改善箇所説明図

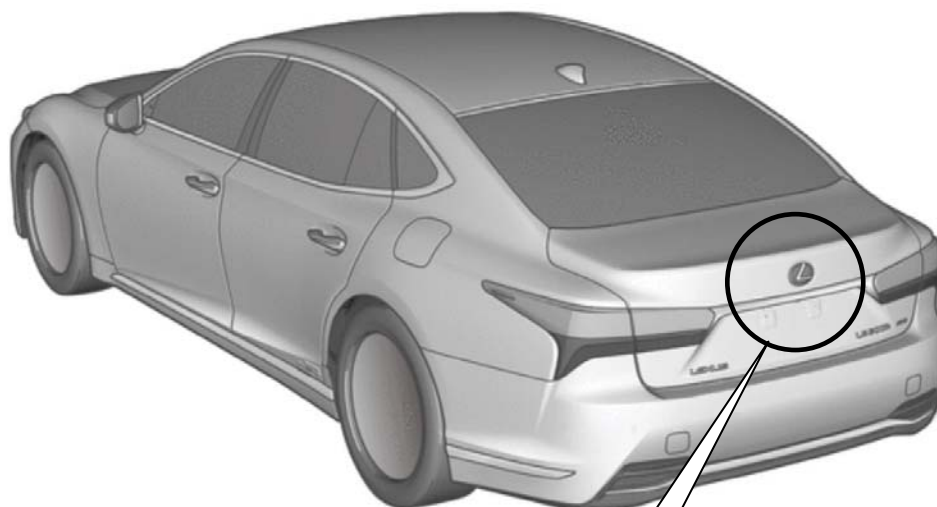
不具合発生箇所

パーキングサポートブレーキシステムにおいて、後方カメラ制御プログラムが不適切なため、後退時に歩行者を検知できない場合がある。そのため、衝突被害軽減ブレーキが正常に作動しないおそれがある。

全車両、後方カメラ制御プログラムを対策仕様に修正する。

識別：改善済車両には車台番号打刻のハイフン位置上部に黄色ペイントを塗布する。
